REVIDERT FORSLAG - FORNYING AV HORSDAL HAVN

Saksbehandler: Renée Normann
Arkivsaksnr.: 13/154

Søknad om tillatelse til utbedring av Horsdal Båthavn, revidert utgave av 26. Februar 2015

Høringsuttalelse - Horsdal havn, Gildeskål kommune

Tegn.nr: 101

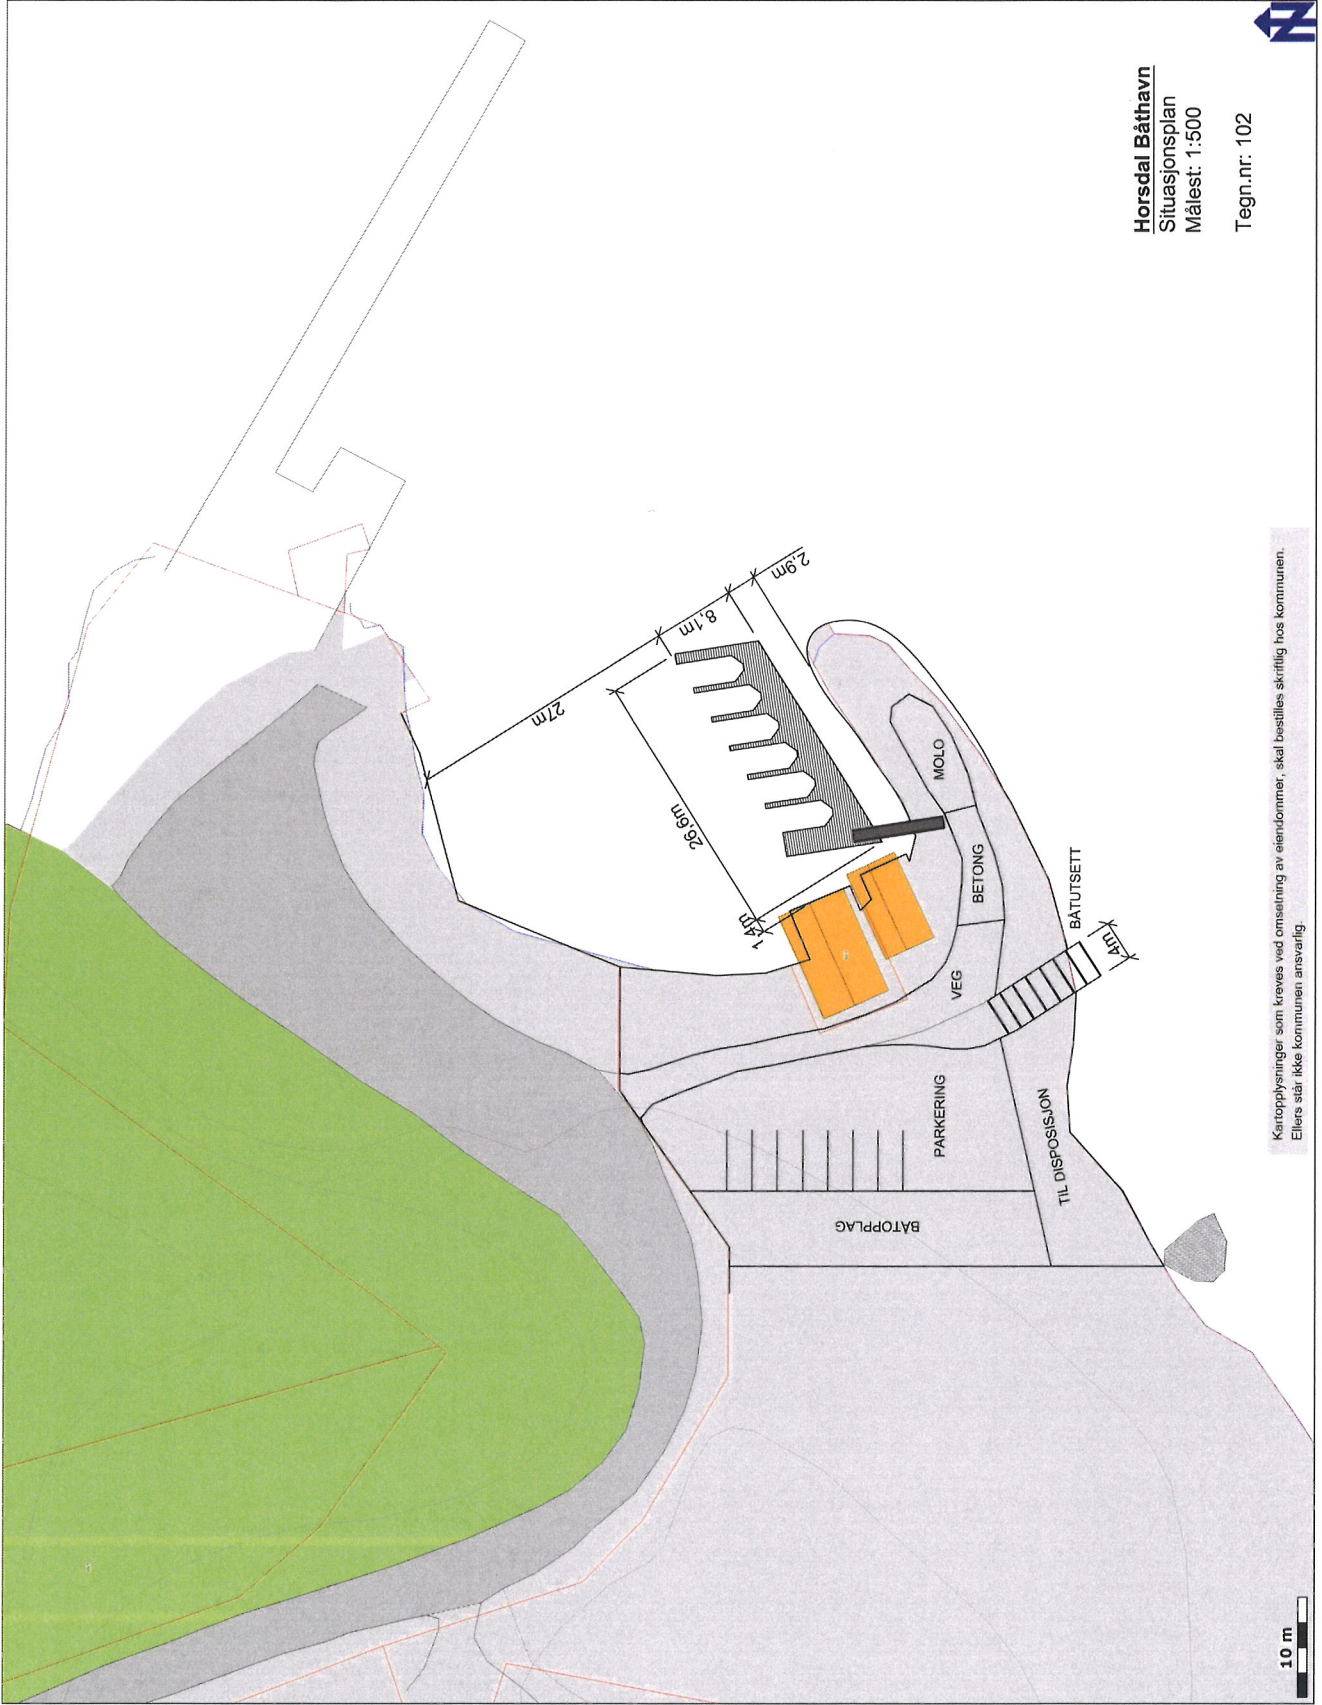
Vi ønsker ikke å foreta noen utmudring og vil holde våre tiltak på en avstand til betydelig skråning/marbakken med mer enn 20 meter. Det vi nu ber om er å kunne mudre inntil en dybde i sjøbunn på maksimum 0,8 meter og på en avstand på ca 12 meter fra vegfylling/fyllingsfot.

Vi ønsker samtidig å erosjonsbeskytte den side av mudringsområde som vender mot vegfot/fylling fra nord til sørvest i bassenget. Slik erosjonsbeskyttelse oppnår vi med å grave en grøft ca 50 cm dyp som fylles med stor stein. Denne demningsgrøft vil ligge på havbunnen å skille mellom mudret og urørt havbunn. Denne demningsgrøft vil ligge mer enn 10 meter ut fra vegfot/steinfylling.

Avstanden fra berørt havbunn/mudret område og marbakken/betydelig skråning er mer enn 20 m.

Vi viser til vedlagt illustrasjon nr 101 som også viser demningsgrøft og berørt bunnområde med aktuelle mudringsdybder.

Tegn.nr: 102

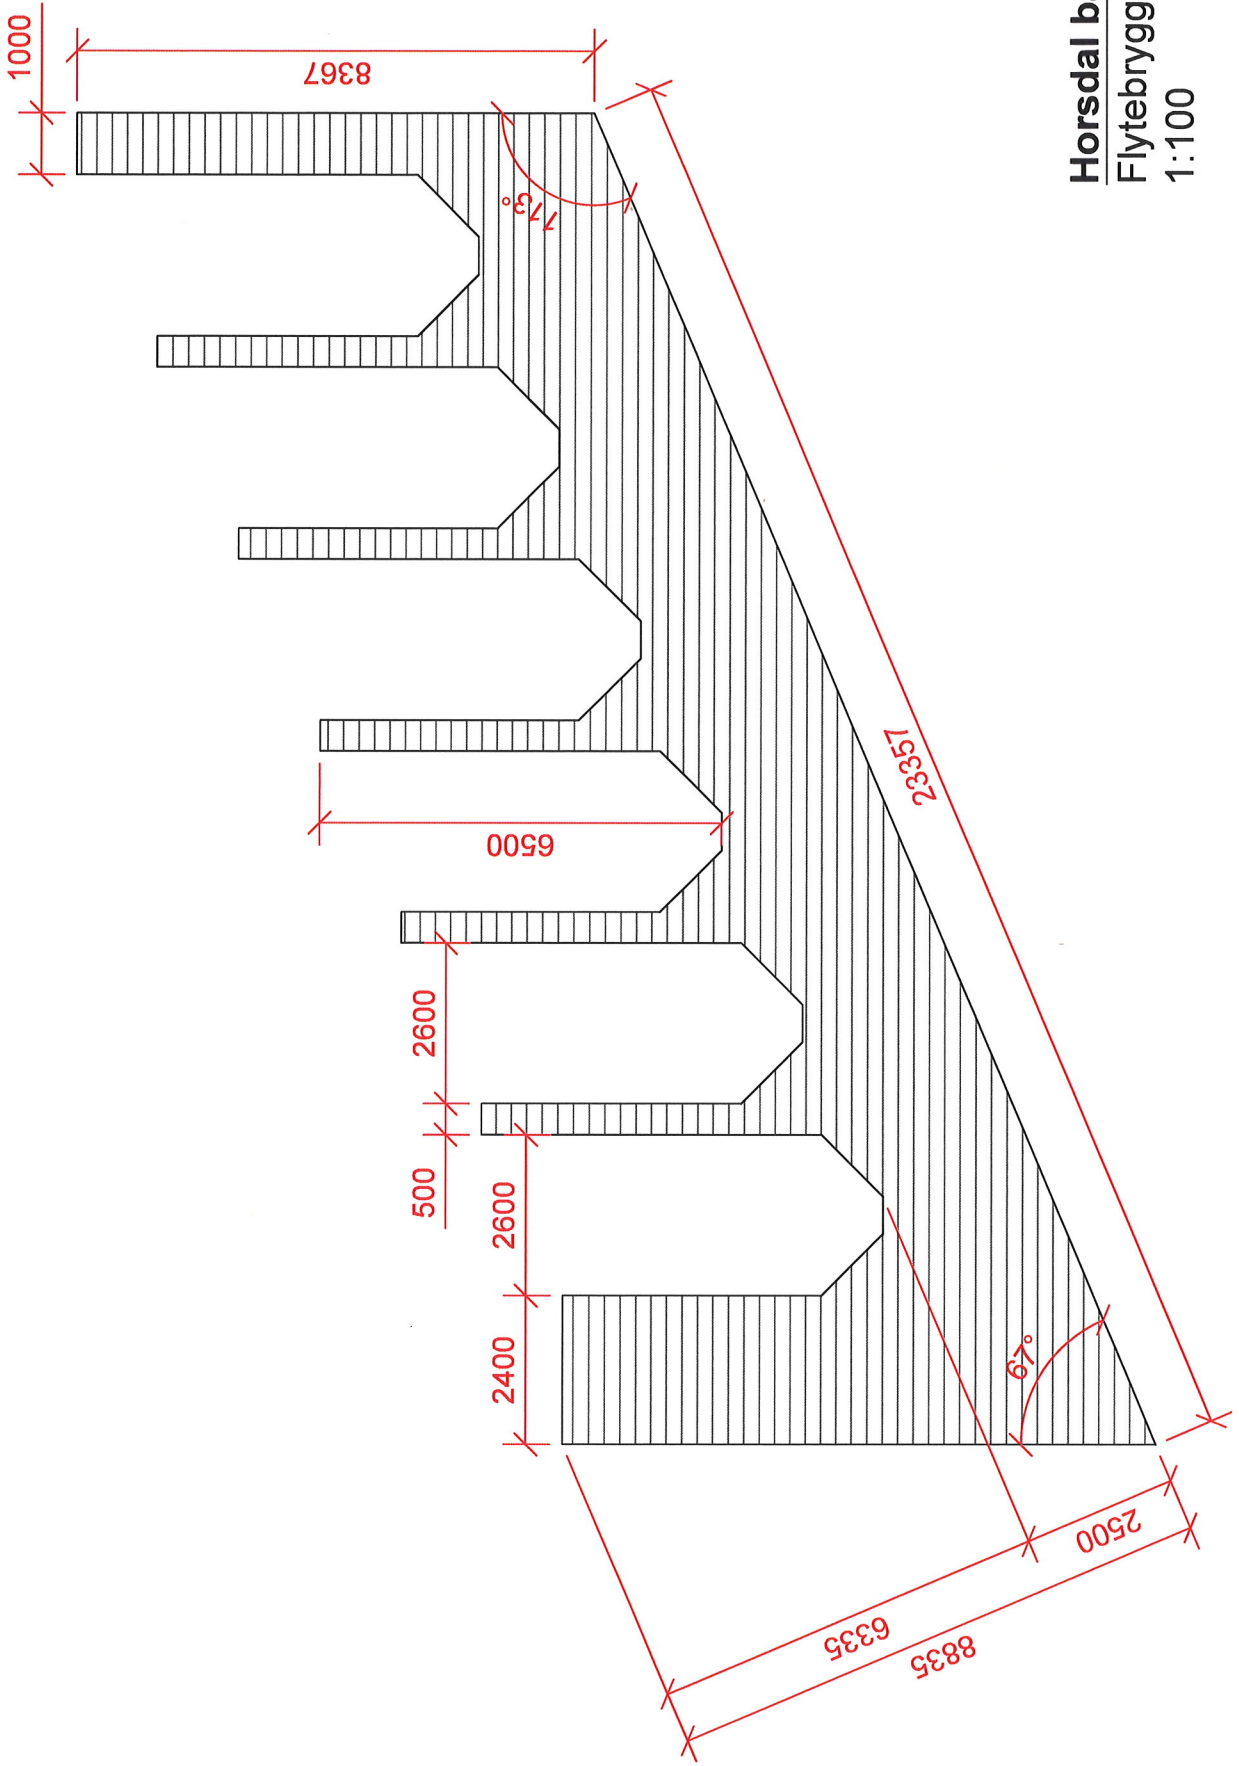
Flytebryggen bygges etter vedlagte skisse nr ~~-----~~¹⁰⁴ og plasseres som vist på vedlagte illustrasjon nr ~~102~~

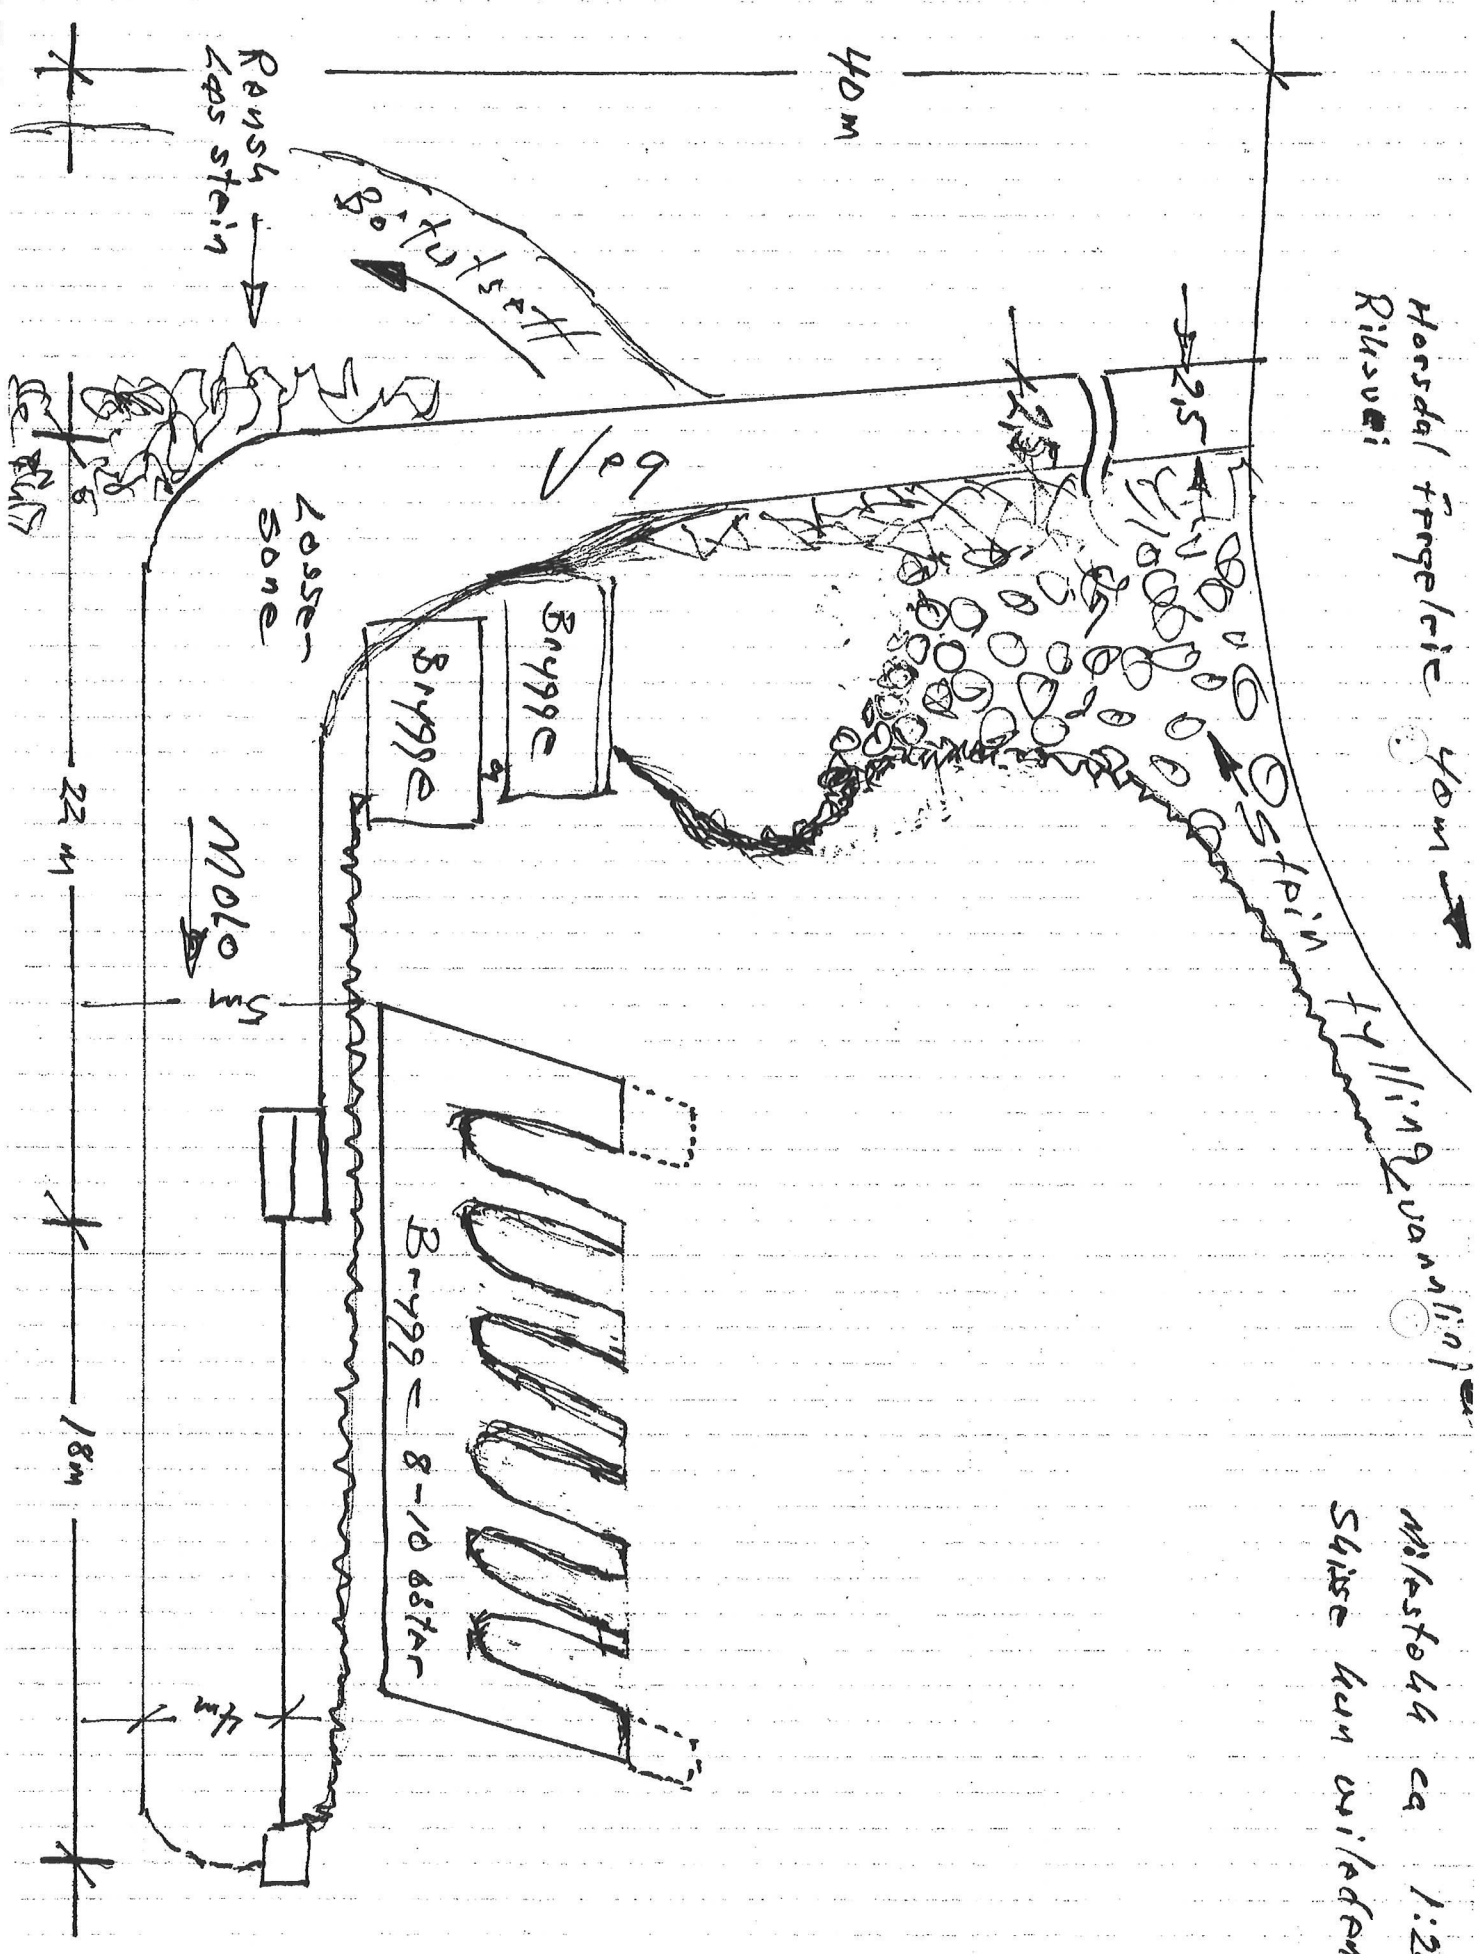
Der er mellom marbakken og land en del sand, som må fjernes.

Arealet er ca 7 x 20 meter og gjennomsnittedybden av sand ca 1 meter.

Ved målt lavvann er vann dybden fra 0,0 til 1,1 meter ca 6 meter fra land.

Det betyr at vi bør fjerne mer enn 1,30 m sand langs land, ca 7m utover fra berg, i aktuelt område.

Massene vurderes å flyttes fra 30 til 40 meter fra uttak og deponeres i vannlinjen, nord for uttak. ^{QUAT}
Ankomst fra veg nedover berg med helling på Ca 35 grader, pluss, minus 10 grader.
